PROGRAMA · 9 RECINTOS

LECTURA DEL PARTIDO

CONTRASTE CON REFERENTES · AIRES MATEUS

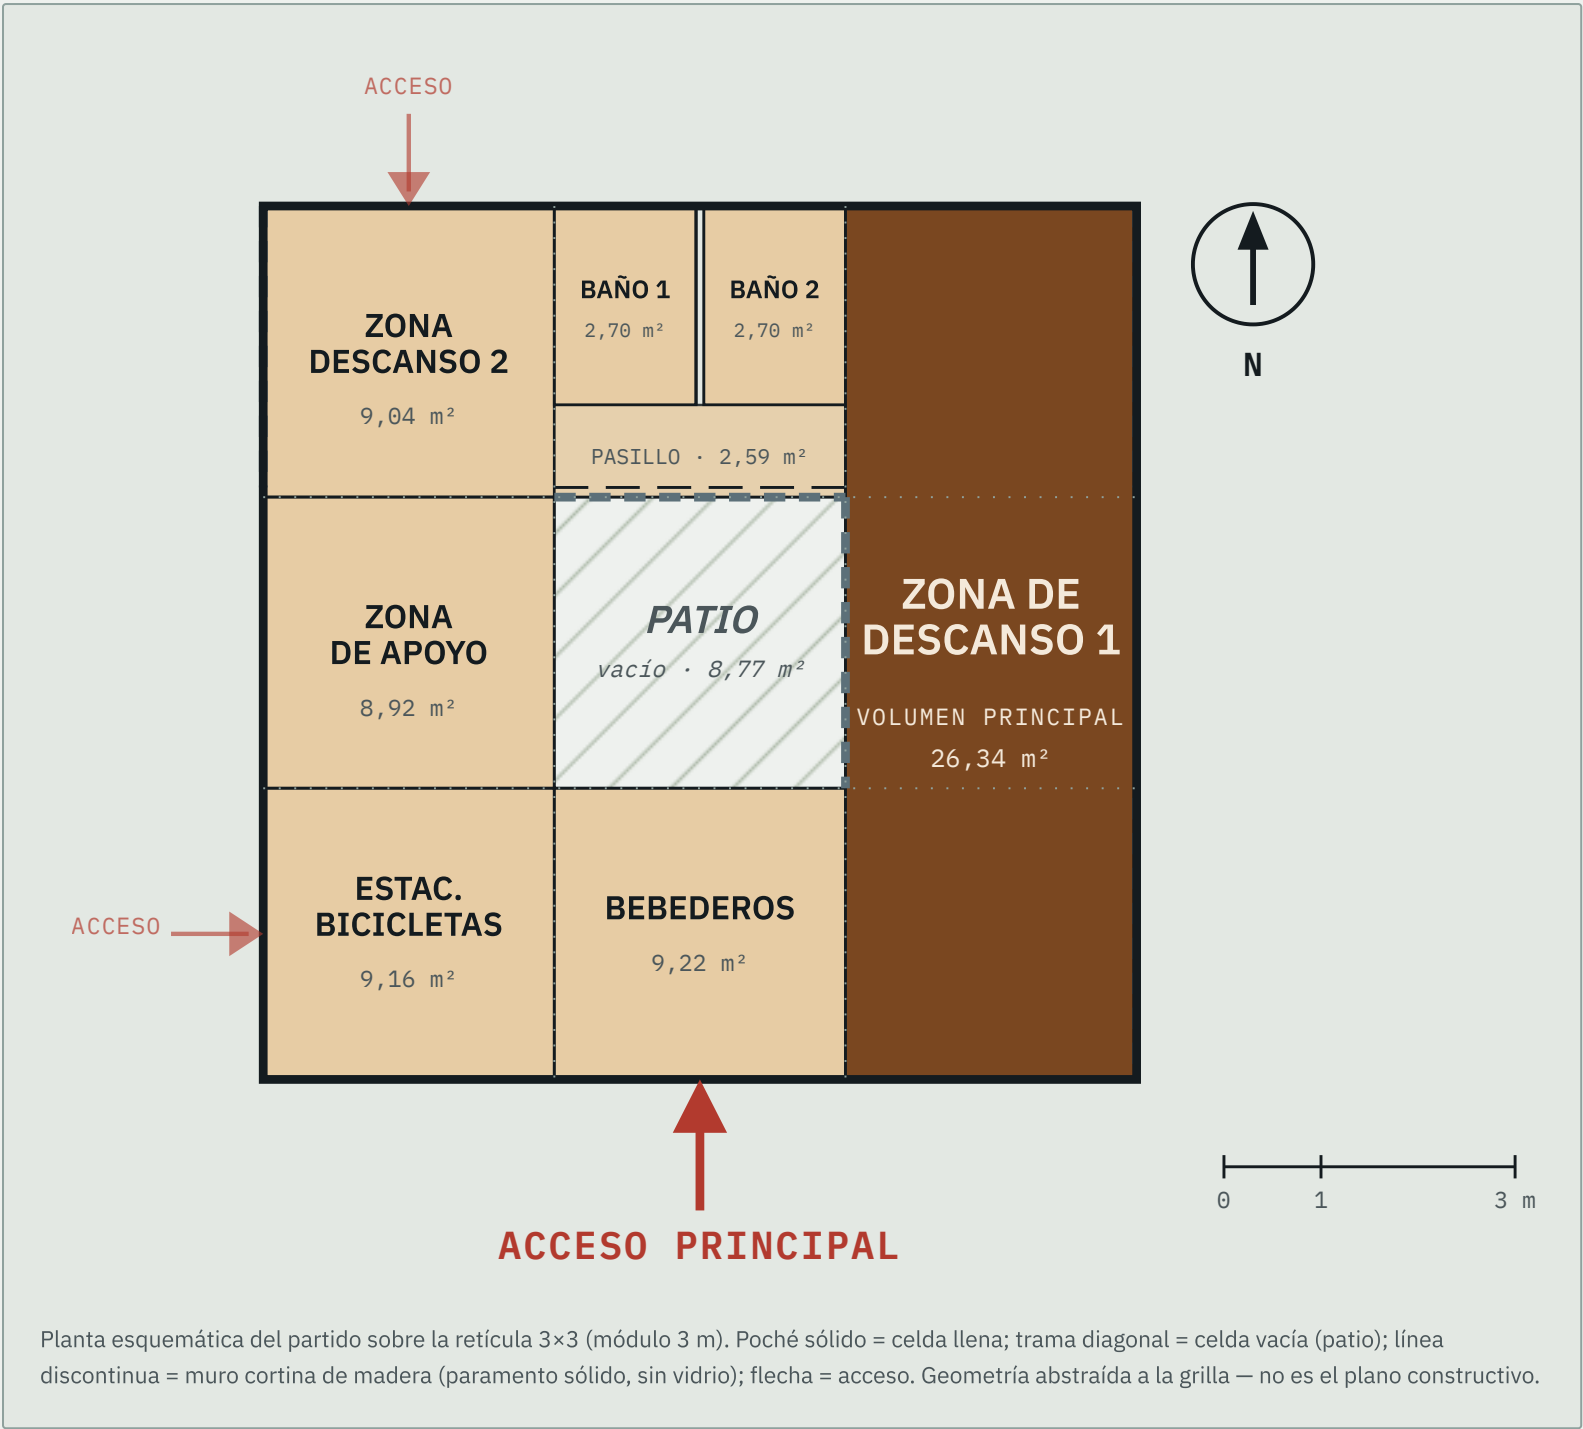
REFERENTE	OPERACIÓN	LECCIÓN	ESTADO EN PAUSA MAULE
01 · Cabanas no Río	Masa	Pieza mínima, un solo material reúne estructura y cerramiento.	● Resuelto — el conjunto se piensa como una pieza mínima que se constituye como un continuo: varias instancias (Descanso 1, Descanso 2, Apoyo, servicios) conforman una sola pausa, no piezas autónomas.
02 · Casa en Leiria	Vacío	Los recintos dependen del patio para luz y orientación.	● Resuelto — la cubierta tiene una abertura sobre el patio central, donde crece un árbol, que entrega luz cenital directa. Además el cerramiento es muy permeable: los paños de muro cortina combinan paneles sólidos de madera con tramos de montantes en celosía, por lo que la luz entra por varias direcciones, no solo desde el patio.
03 · Pa.te.os	Umbral	La apertura de acceso tiene profundidad: es una estancia, no un paso.	● Parcial — en desarrollo: se identificaron 3 accesos (principal en Bebederos, secundarios en Estacionamiento Bicicletas y Zona Descanso 2) en vez de uno solo. Falta darle profundidad habitable a cada umbral, no solo multiplicarlo.

04 · Casa en Monsaraz	Paisaje	El centro se protege sin aislarse del horizonte.	● Resuelto — el proyecto se organiza en torno al patio, y este a su vez es abrazado por el paisaje de la Región del Maule: el centro protegido se relaciona con el horizonte a través del vacío.
05 · Nursing Home	Recorrido	Acceso y patio forman una secuencia breve de sombra, pausa y encuentro.	● Resuelto por otra vía — no hay una secuencia lineal única, sino un recorrido no lineal con varios accesos posibles, coherente con un ciclista que llega desde direcciones distintas.

Diagrama nine-square del propio referente (pág. 8): propone Descanso en L (3 celdas: sup. izq., sup. centro, media izq.), Apoyo en columna derecha (2 celdas) y una fila inferior Acceso–Umbral–Bicicletas. Pausa Maule diverge en tres puntos: **Descanso se partió en dos piezas separadas** (Descanso 1 en columna completa + Descanso 2 aislado) en vez de una L continua; **Apoyo quedó en una sola celda** en vez de dos; y **Bicicletas se ubicó en la esquina suroeste** en vez de la sureste del referente — decisiones de sitio a confirmar, no errores en sí.
